**CCR-VIA -- COMITATO DI COORDINAMENTO REGIONALE PER LA
VALUTAZIONE D'IMPATTO AMBIENTALE**

Giudizio n° 2799 del 22/06/2017

Oggetto Car Recycling - CaRe - Centro integrato per il recupero di materiali ferrosi e non ferrosi - Esame integrazioni richieste con giudizio 2633/2016

**Valutazione di Impatto Ambientale - V.I.A.
Med S.r.l. - Realizzazione di un centro integrato per il recupero di metalli ferrosi e non ferrosi**

Fig. 6 – Distanza di confine area demaniale Fiume Vomano (da “*Precisazioni*” allegato allo SIA)

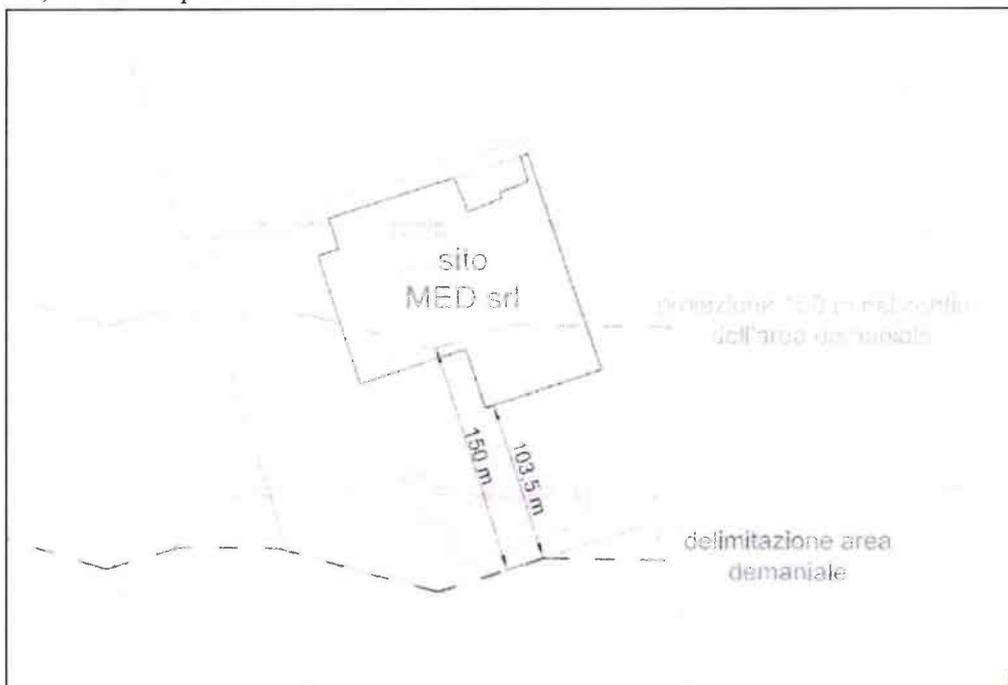
Nel documento integrativo, inviato in data 19.01.2016 presso gli uffici della Regione Abruzzo, denominato “*Precisazioni*” (cui si rinvia per quanto qui non riportato) si riferisce dell’errore nell’indicazione della distanza dell’opificio dal fiume Vomano asserendo che fosse maggiore di 150 m. Nel richiamato documento risulta che la porzione di opificio di proprietà della MED è ubicata ad una distanza di 103,5 m. dal F. Vomano. Dal riscontro effettuato sul sito del Ministero dei Beni e delle Attività Culturali e del Turismo (SITAP) è emerso che in effetti la fascia di rispetto di 150 m dalle sponde del fiume interessa in parte la struttura oggetto dell’intervento, ricadendo pertanto nella fascia $50\text{ m} < \text{distanza} < 150\text{ m}$.

Fig. 23 – Layout impianto con ubicazione punti di emissione in blu (da elaborato E.1 allegato allo SIA)

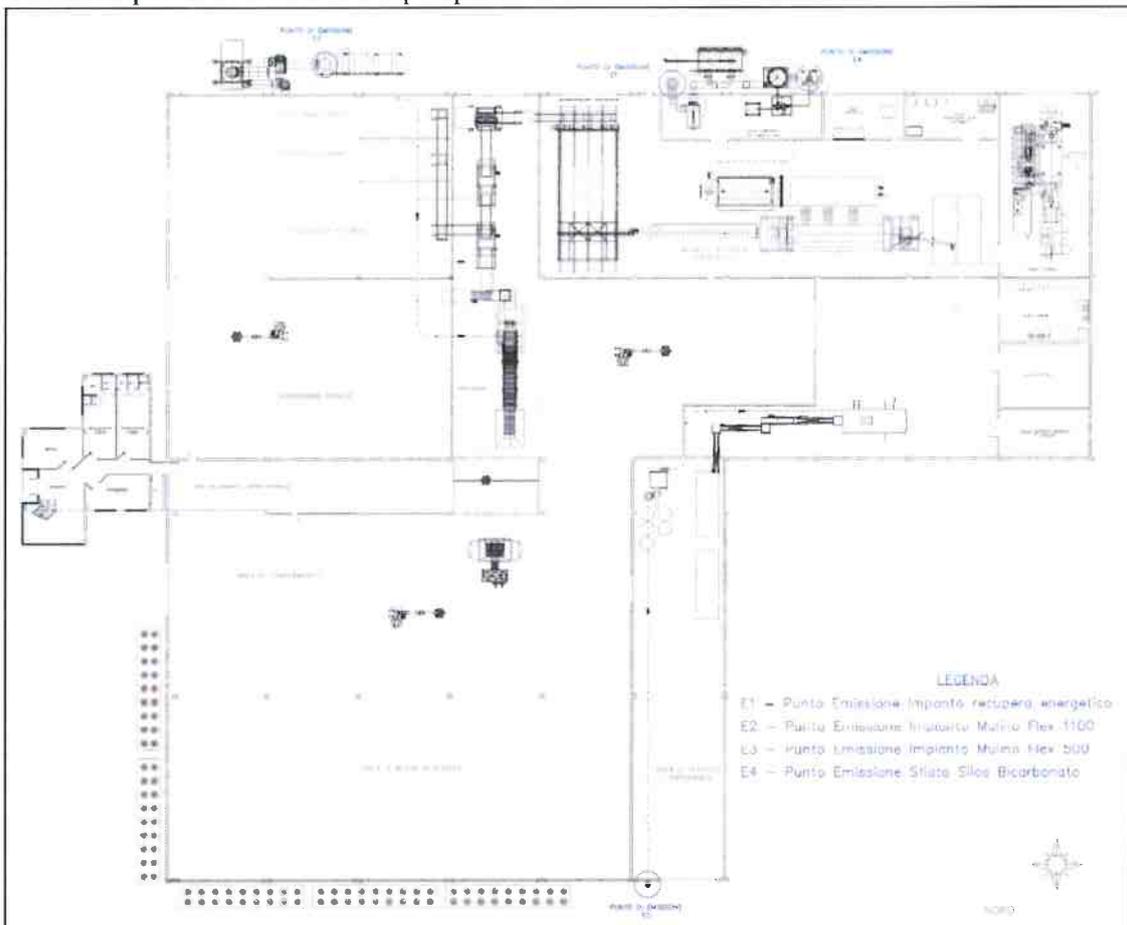
Si rileva che negli elaborati grafici di progetto i camini di emissione sono riportati soltanto nella rappresentazione planimetrica e non nei prospetti e nelle sezioni.

Fig. 27 – Immagini di referenza pareti di contenimento (da Integrazioni allegato allo SIA)

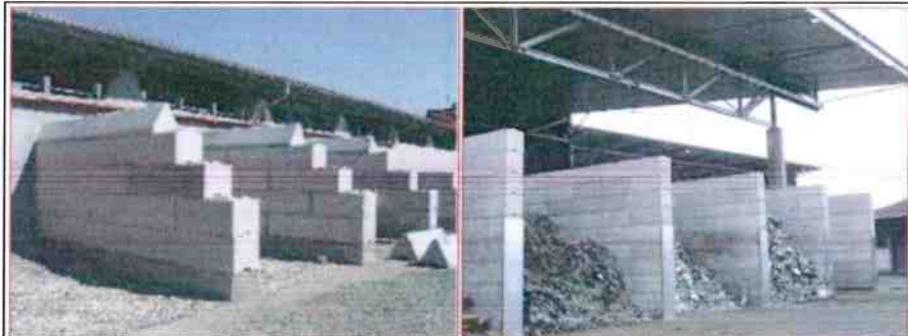
Si rileva tuttavia che, mentre negli elaborati proposti (vedasi in particolare elaborato B.1 allegato allo SIA) la vasca di stoccaggio del fluff viene localizzata in prossimità dell’impianto di recupero energetico, tale nuova conformazione non viene ulteriormente dettagliata né della posizione né delle modalità di utilizzo.
